Objet : Loi modifiée du 15 mai 2018 relative à l'évaluation des incidences sur l'environnement (EIE)
Evaluation du projet « Luxtram – Tronçon Tram Rapide 1 » sur le territoire des communes
de la Ville de Luxembourg, Leudelange et Mondercange – Avis sur le contenu du rapport
d'évaluation des incidences sur l'environnement

Projet « Tronçon Tram rapide 1 » de Cloche d'Or à Foetz

Avis spécifique du Ministère de l'Environnement, du Climat et de la Biodiversité sur le contenu du rapport d'évaluation des incidences sur l'environnement (EIE)

Le Pic mar (p.91) :

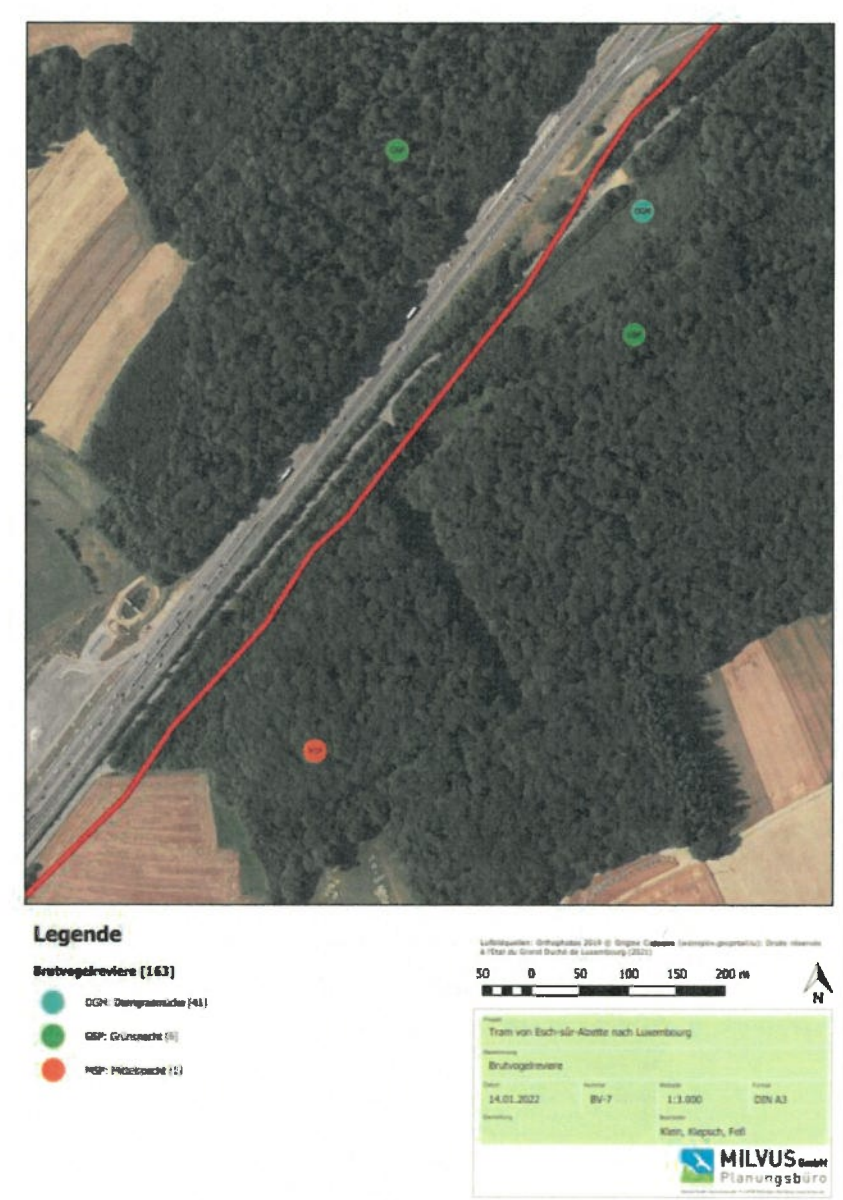
La lisière de la forêt sera déplacée vers l'arrière (vers le sud), ce qui réduira la quantité d'habitat potentiel pour le pic mar (qui constitue une espèce cible de la zone Natura 2000) ainsi que pour d'autres espèces d'oiseaux protégées, notamment celles présentant des exigences écologiques similaires. Le territoire déjà identifié risque ainsi d'entrer en concurrence avec d'autres zones occupées par l'espèce. Il convient donc d'analyser non seulement les effets directs du projet, mais également les impacts indirects sur les espèces et leurs habitats identifiés et potentiels, en particulier sur les espèces cibles de la zone Natura 2000.

De plus, les auteurs du rapport devraient se prononcer sur la nécessité de la réalisation d'un éclairage (p. ex. le long de la piste cyclable ou des arrêts) et vérifier l'impact sur les espèces protégées particulièrement. Ces éléments semblent faire défaut dans le rapport.

Annexe 1 - Nouveau tracé du cours d'eau « Bibeschbaach »

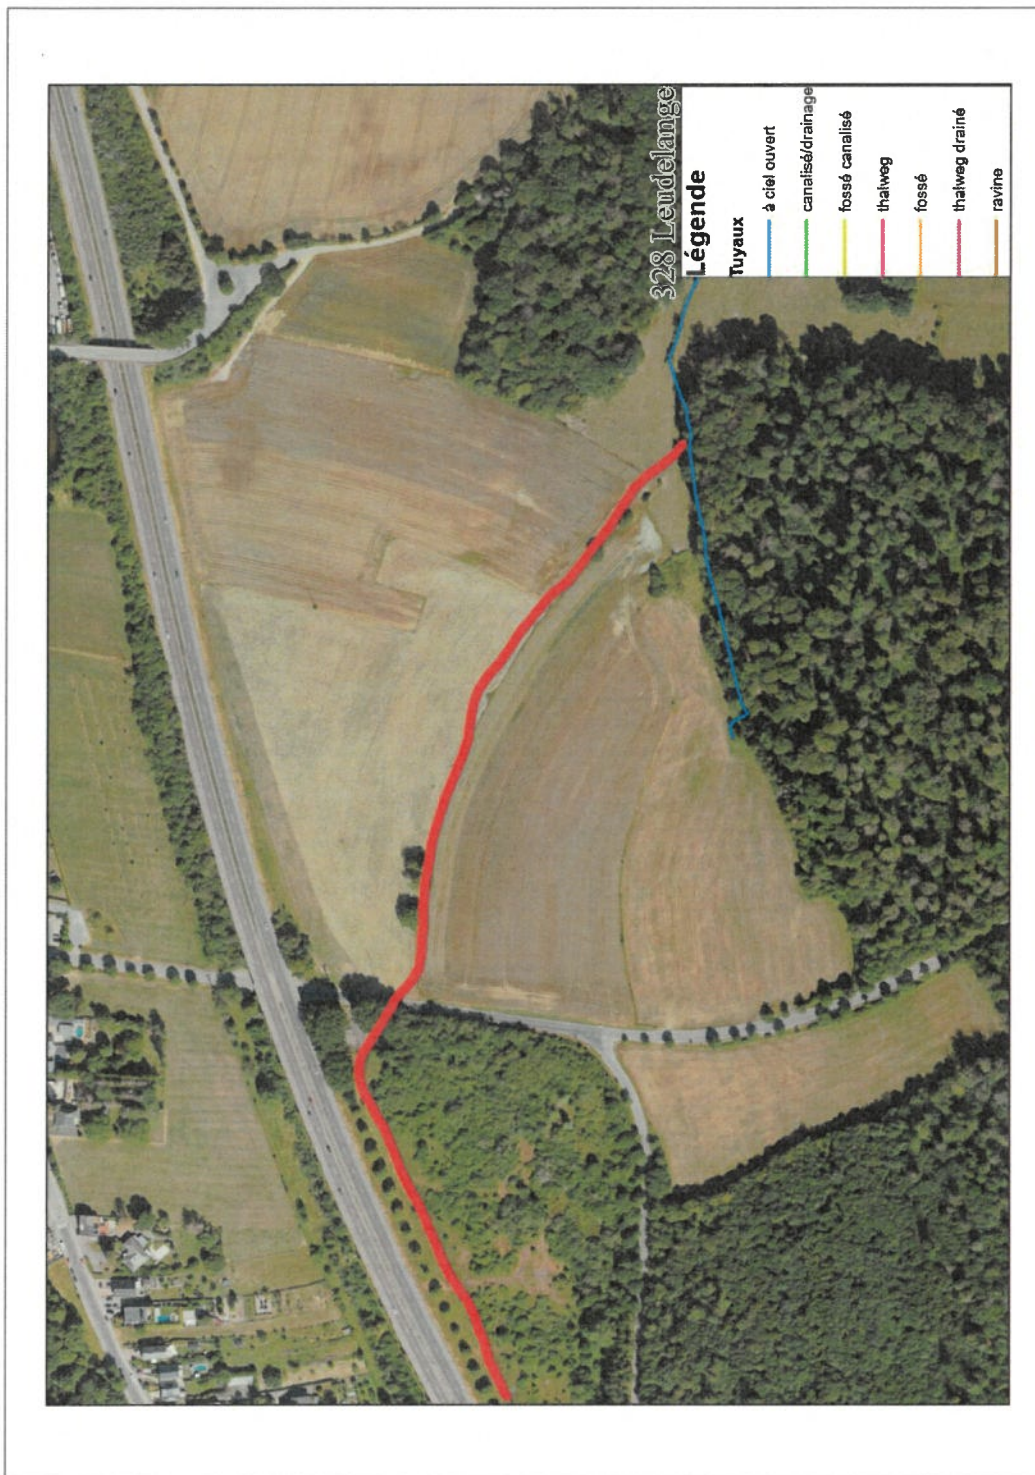
Il est important de préciser que, lors d'une visite sur site, il a été constaté que le cours d'eau « Bibeschbaach » ne s'écoule plus comme indiqué dans la couche « Cours d'eau » du Géoportail, au niveau des lieudits « Dideschlach » et « Op Sprankels » à Leudelange. La couche « Cours d'eau » sera mise à jour en conséquence, comme repris sur le plan « Nouveau tracé du cours d'eau « Bibeschbaach », joint en annexe 1. Ainsi, le tracé de la nouvelle ligne du tram et du Veloexpresswee ne passent plus dans la zone du cours d'eau, par conséquent aucune démarche spécifique n'est requise pour ce cours d'eau.

Fig. 2 : plan de situation raccord « Véloexpresswee » - rue de l'Europe à Pontpierre

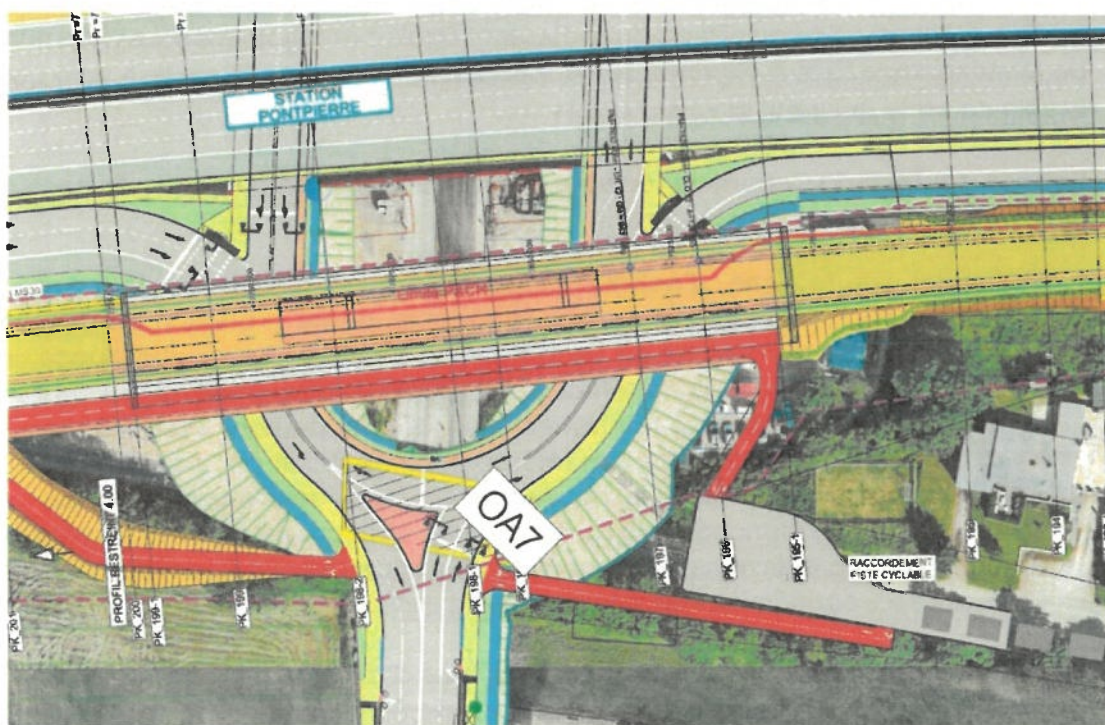
- **Séparation des flux des usagers :** La coexistence entre cyclistes et automobilistes sur la rue d'Europe comporte des risques non négligeables d'accidents, en particulier en l'absence de séparation physique des flux. La partie supérieure de la rue d'Europe, actuellement aménagée en zone « shared-space » et limité à 20 km/h, exigera tout particulièrement de trouver une possibilité de cohabitation de tous les utilisateurs. Un concept d'exploitation clair et rigoureux de co-utilisation devra être élaboré afin de minimiser les conflits d'usage et de garantir un haut niveau de sécurité pour tous les usagers du « Véloexpresswee ».

- **Concertation étroite avec la Commune :** La mise en œuvre du « Véloexpresswee » ne peut se faire sans une concertation étroite et continue entre l'État et la Commune de Mondercange, afin d'assurer une intégration harmonieuse du projet dans le tissu local, en tenant compte des contraintes en matière d'aménagement (éclairage, voie de circulation etc), des besoins des usagers et des mesures de sécurité nécessaires.

Fig. 4 : plan de situation arrêt Foetz - aucune indication d'un projet d'un futur raccord du zoning à l'autoroute A4

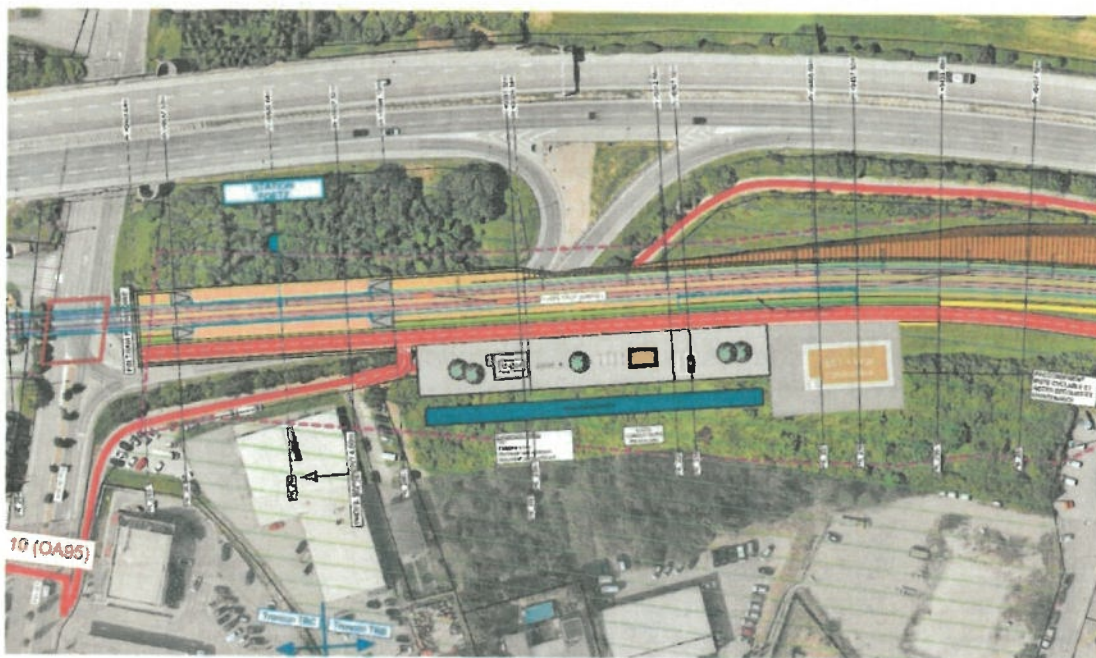
Enfin, la Commune de Mondercange regrette l'absence d'un concept global de mobilité pour le futur pôle d'échange de Foetz. Cette lacune empêche d'appréhender de manière cohérente l'articulation entre les différents modes de transport, les flux de circulation, les interfaces bus-tram et l'accessibilité piétonne ou cyclable. (voir Fig. 4)

Fig. 5 : plan de situation arrêt Pontpierre, aucune indication d'un concept et d'organisation des flux usagers (piétons)

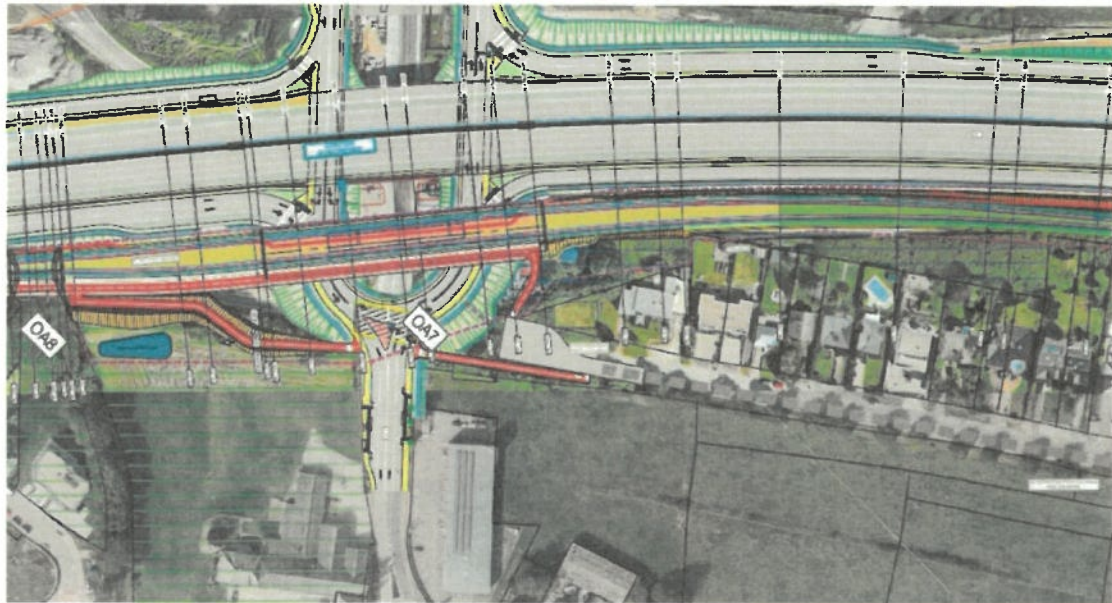
Plus précisément, les éléments transmis ne détaillent ni l'articulation entre la gare de bus et la station de tram, ni les connexions prévues pour les piétons et cyclistes.

La Commune sollicite donc la présentation d'un concept global de mobilité du pôle d'échange de Pontpierre, renseignant sur des flux de circulation et sur l'organisation fonctionnelle du pôle d'échange, illustrant les cheminements et les interfaces entre les différents ouvrages d'art (OA).

Fig. 10 : principe de réalisation des rigoles et noues de rétention

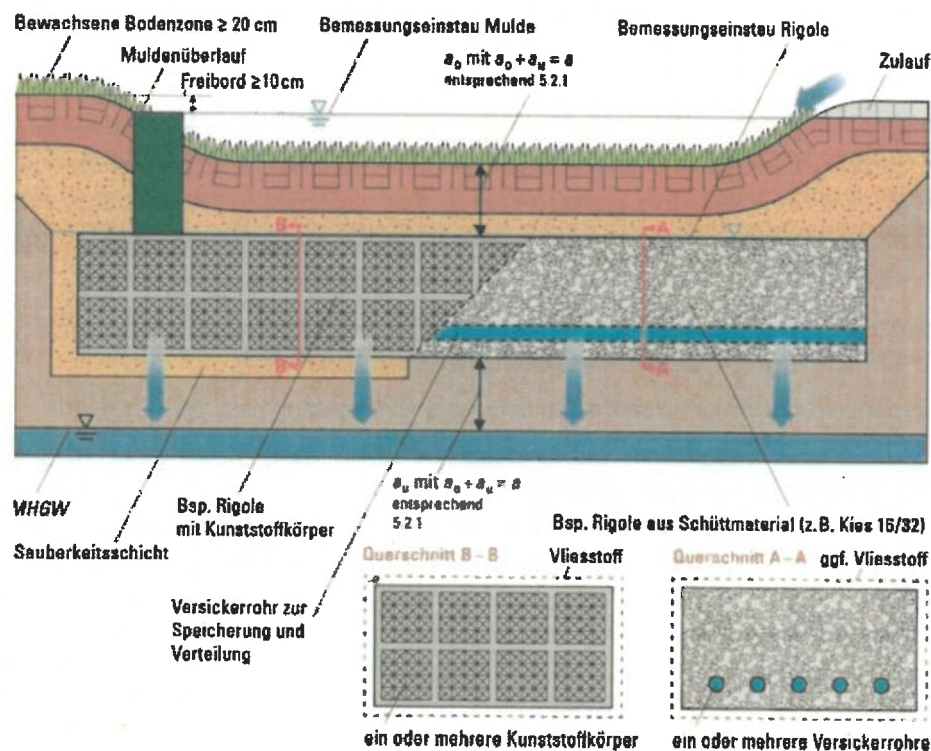
Selon les documents fournis, et notamment la figure 247 en page 351, certaines sections du tracé seront équipées de rigoles pourvues de « *Kunststoffkörper* », servant de noues de rétention et d'infiltration des eaux pluviales. Des incertitudes subsistent quant à la pérennité et à l'entretien de ces dispositifs en plastique notamment si elles ne sont pas entretenues de manière rigoureuse.

Mondercange demande expressément qu'une étude de capacité hydraulique détaillée soit réalisée qui permet de :

- justifier la capacité des infrastructures existantes à reprendre les débits supplémentaires générés par les nouvelles surfaces imperméabilisées du projet
- garantir une évacuation efficace et durable des eaux pluviales
- définir les risques de surcharge, de refoulement et d'inondations
